Mission régionale d'autorité environnementale  
**BOURGOGNE - FRANCHE - COMTÉ**

**Avis de la Mission Régionale d'Autorité environnementale  
de Bourgogne-Franche-Comté  
sur le projet de centrale photovoltaïque au sol  
sur la commune de Garchizy (58)**

N °BFC-2024-4438

Figure 1: Synthèse des mesures du projet - EI page 32

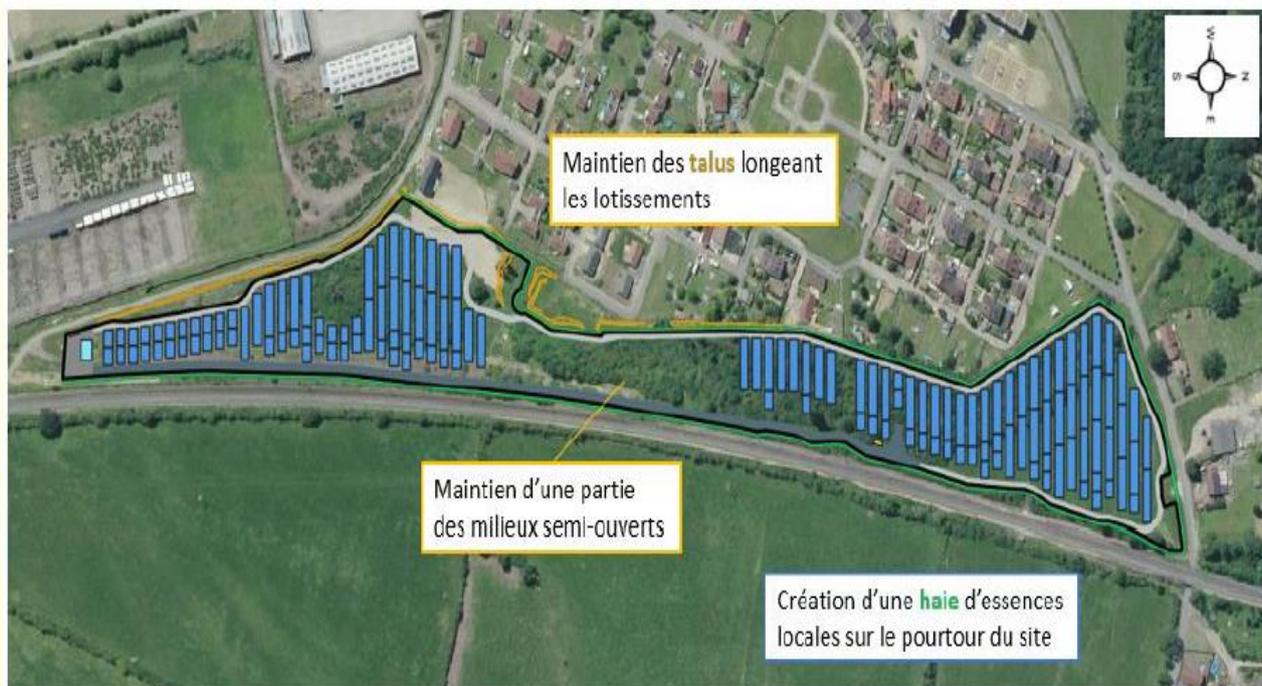
Toutefois, ces mesures appellent des remarques qui sont développées dans le chapitre suivant du présent avis.

Figure 2: Cartographie des habitats - EI page 18

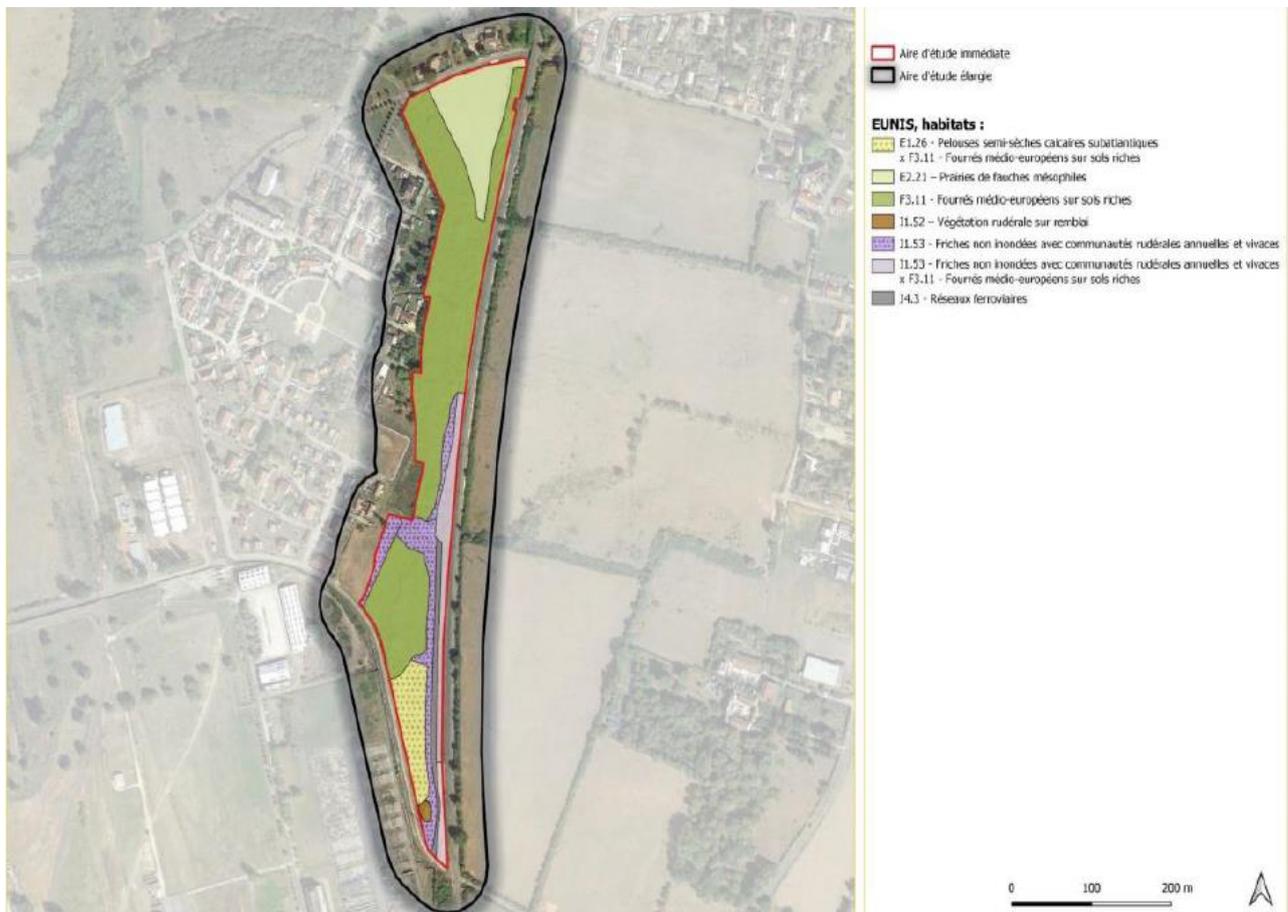
Le dossier conclut à un enjeu faible pour six des sept habitats identifiés (prairies de fauche mésophiles, fourrés médio-européens sur sols riches, végétation rudérale sur remblai, friches non inondées avec communautés rudérales annuelles et vivaces, friches non inondées avec communautés rudérales annuelles et vivaces et fourrés médio-européens sur sols riches et les réseaux ferroviaires). Le principal argument convoqué dans l'étude d'impact pour conclure sur la faiblesse de l'enjeu pour l'ensemble des habitats floristiques, est la « *diversité assez limitée des espèces en présence et leur caractère commun* ».

En amont des travaux, une partie des fourrés présents sur site devra être débroussaillée. En raison de la présence d'une station d'Ophrys araignée (300 pieds) ainsi que de Passerine annuelle (2 pieds) au sein des habitats « pelouses semi-sèches calcaires subatlantiques » et « fourrés médio-européens sur sols riches », une bande de terrain est évitée. Ces deux stations seront maintenues hors de l'emprise clôturée. Cependant, des panneaux seront installés sur une partie des habitats d'espèces protégées dont l'Ophrys araignée, la Saxifrage granulée et la Scrofulaire des chiens. Or toute la zone couverte par des

espèces protégées et/ou patrimoniales est à préserver : aucun panneau photovoltaïque ne doit y être installé.

- **de reprendre l'analyse des atteintes aux espèces floristiques patrimoniales et la caractérisation du risque de destruction d'habitats, et de renforcer en conséquence les mesures d'évitement et de réduction, voire de compensation, des impacts ;**
- **de détailler les mesures de lutte contre les espèces exotiques envahissantes, en phases de travaux et d'exploitation, en précisant notamment leurs coûts et les engagements du porteur du projet.**

Figure 3: Synthèse des mesures en faveur de l'insertion paysagère

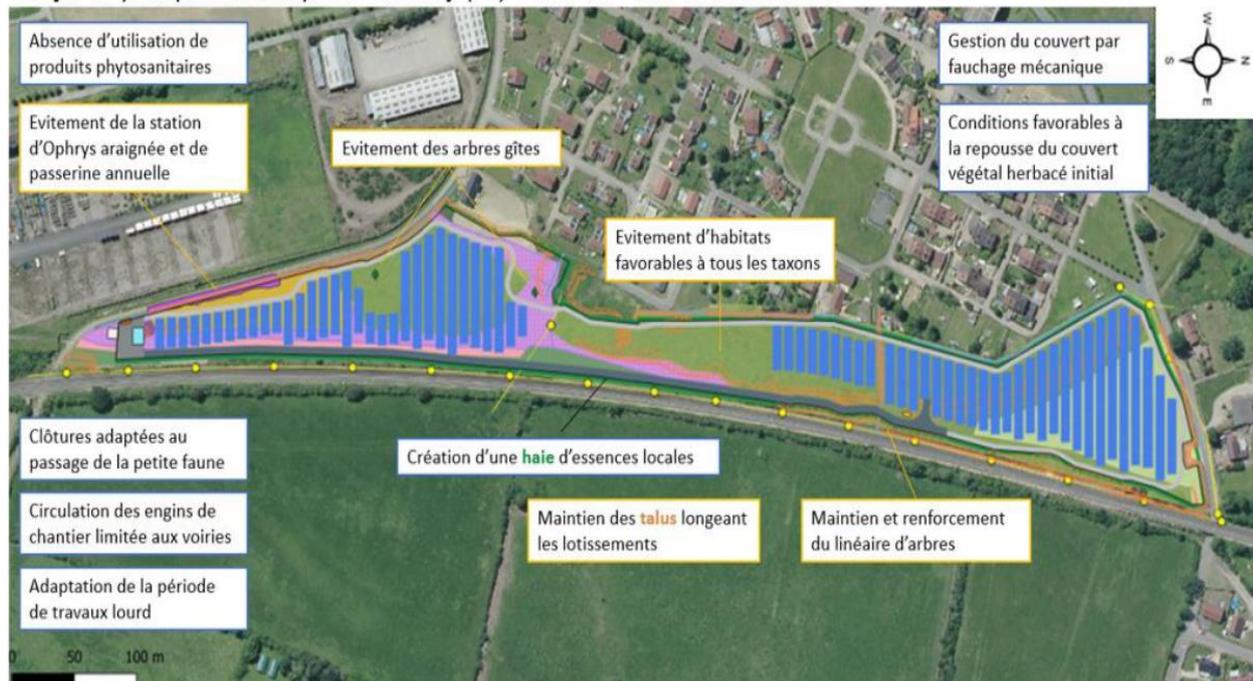
L'implantation de haies mûres le long de la clôture paraît insuffisante au vu de la hauteur des panneaux et de la visibilité sur site pour les habitations de ces secteurs. L'impact est considéré comme « *résiduel, permanent, négatif et faible* » après l'application de la mesure de réduction. La hauteur de la clôture sera de 2 m, similaire à celle de la haie à maturité, alors que la hauteur des panneaux photovoltaïques sera de 3 m. Cependant, l'impact visuel est considéré comme limité et voué à disparaître lorsque la haie sera à la même hauteur que la clôture selon le dossier. Le mieux serait que la hauteur de la haie soit équivalente à celle des panneaux afin que l'effet de masque paysager soit complet. Une haie arbustive dite « libre » offrira de plus de fonctionnalités écologiques intéressantes.

Les photomontages depuis le lotissement à l'ouest du site et depuis la rue Georges Merat au sud du site ne permettent pas de juger de l'insertion paysagère de la centrale photovoltaïque vis-à-vis des habitations et du lotissement. L'impact depuis le lotissement à l'ouest est jugé « *permanent, réductible, négatif et fort* » avant l'application des mesures, et négligeable depuis le lotissement au sud. L'impact est jugé « *résiduel, permanent,*

Concernant la voie ferrée, les intentions paysagères annoncées ne sont pas intégrées aux photomontages présentés. Il est dès lors difficile de conclure sur la pertinence des mesures proposées.

Globalement, les éléments fournis ne permettent pas d'évaluer le niveau d'impact réel sur le cadre de vie, ni la pertinence des aménagements paysagers. La plantation d'essences bénéficiant du label « végétal local », ou d'une traçabilité équivalente, doit être privilégiée. La réussite des plantations devra être garantie au moins pendant les cinq premières années. Les modalités de remplacement des plants morts devront être détaillées.

- **de compléter l'étude d'impact par des photomontages plus explicites et/ou tout élément graphique permettant de mieux appréhender les impacts du projet, et de renforcer le cas échéant les mesures paysagères envisagées**, notamment au nord et à l'est du site en prenant pour référence la hauteur prévue des panneaux ;
- **de privilégier la plantation d'essences bénéficiant du label « végétal local », ou d'une origine et d'une traçabilité équivalentes, et prévoir les modalités de remplacement des plants en cas de mortalité au cours des cinq premières années.**
